Mission régionale d'autorité environnementale
ÎLE-DE-FRANCE

**Avis délibéré
sur le projet de forage géothermique
à Châtenay-Malabry (92)**

N° APJIF-2024-017
du 10/04/2024

Figure 3: Réseau enterré de distribution de chaleur projeté et les projets d'expansion aux quartiers limitrophes des communes voisines. En bleu : commune de Sceaux, en jaune et vert : commune du Plessis-Robinson (Source - Étude d'impact, pp. 60, et p 62)

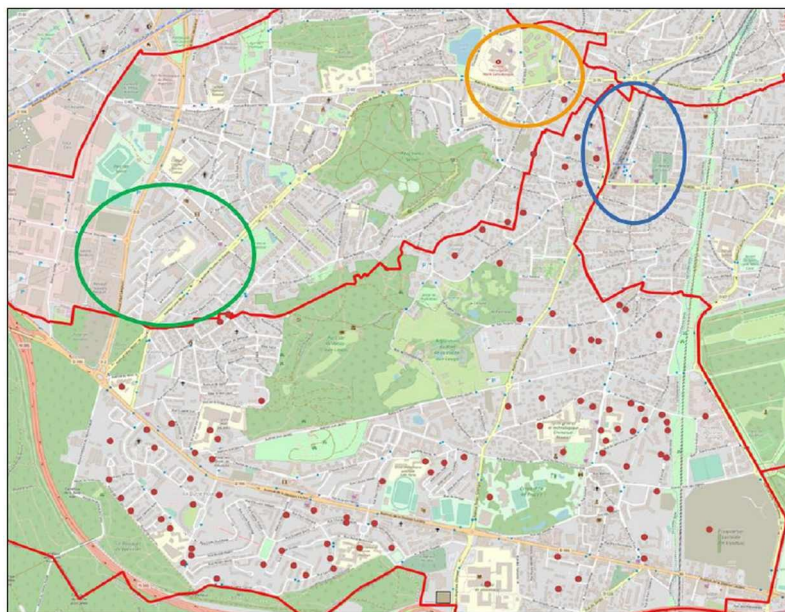
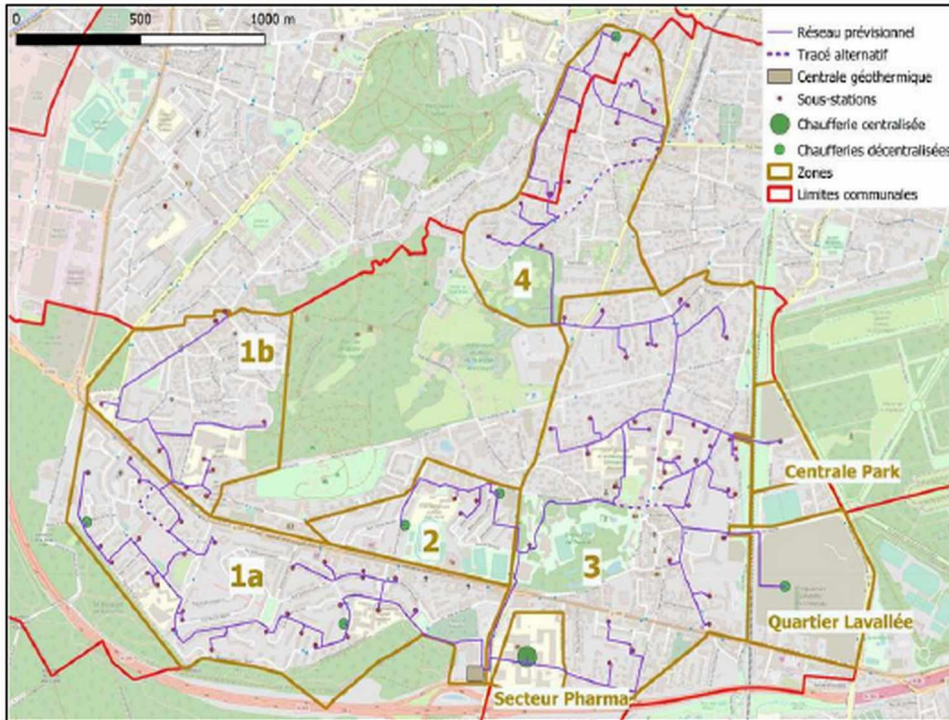
La zone de recoupement du futur réseau enterré (Figure 3), avec des zones humides potentielles se situe à l'est et au nord du secteur 3. Le projet de réseau de chaleur, en recoupant le secteur 3, est donc susceptible d'affecter des zones humides directement (au droit des tranchées) ou indirectement (par drainage de la nappe superficielle alimentant la zone humide).

L'Autorité environnementale note que le projet n'interroge pas les éventuelles interactions du réseau de tranchées avec des secteurs susceptibles, d'après la carte en page 61, de comporter des milieux naturels. Elle note notamment les zones à enjeux au niveau du :

- tracé situé au nord-ouest de la centrale géothermique, à l'est du secteur 1,
- tracé de direction est-ouest au centre du secteur 3,
- tracé au sud du secteur 4.

(10) L'Autorité environnementale recommande d'analyser précisément l'impact du tracé du réseau enterré sur les milieux naturels en présence, et de rechercher en priorité des mesures d'évitement et de réduction favorisant leur conservation.

Figure 5: Carte de la géologie et des zones humides dans l'environnement du projet (source : étude d'impact, p. 190)

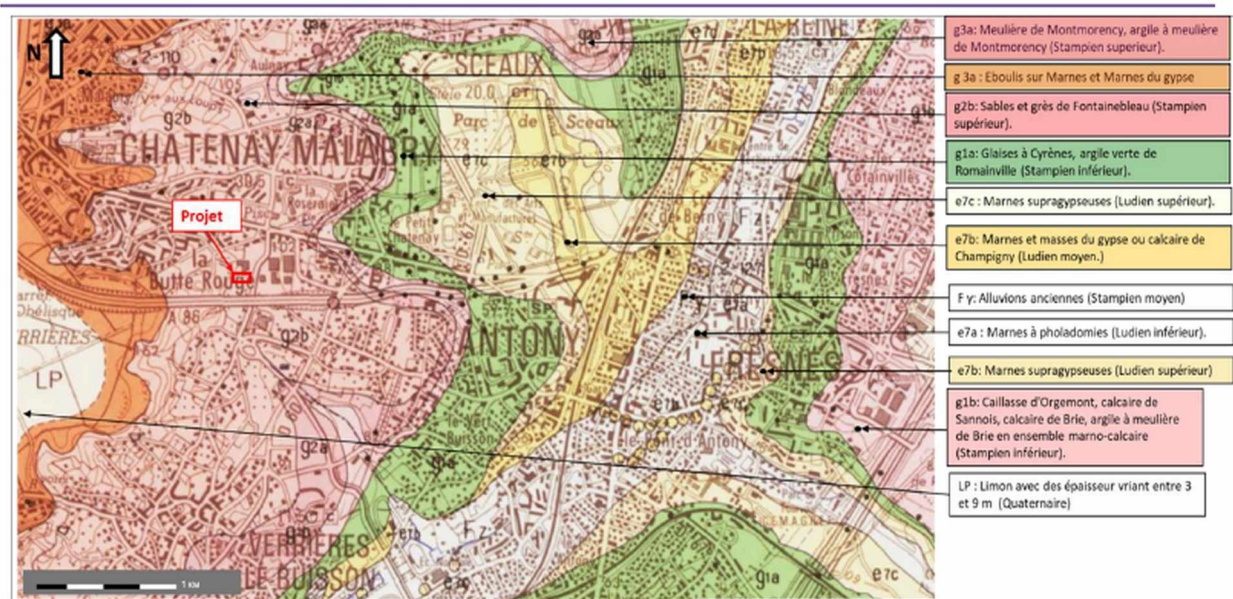
L'étude d'impact (pp.231, 263) considère que le site du projet n'est pas concerné par des zones humides car la zone humide la plus proche, de classe 3 « zones pour lesquelles les informations existantes laissent présager d'une grande probabilité de présence des zones humides », se situe à 300 m au nord-est du projet. L'Autorité environnementale considère que cette appréciation ne porte que sur le site de la centrale et note que l'étude d'impact n'interroge pas les éventuelles interactions du futur réseau de tranchées avec des zones humides en présence.

(6) L'Autorité environnementale recommande de caractériser les zones humides et d'analyser précisément l'impact du tracé du futur réseau sur des secteurs de zones humides, et de rechercher des mesures d'évitement et de réduction favorisant la conservation de ces milieux.
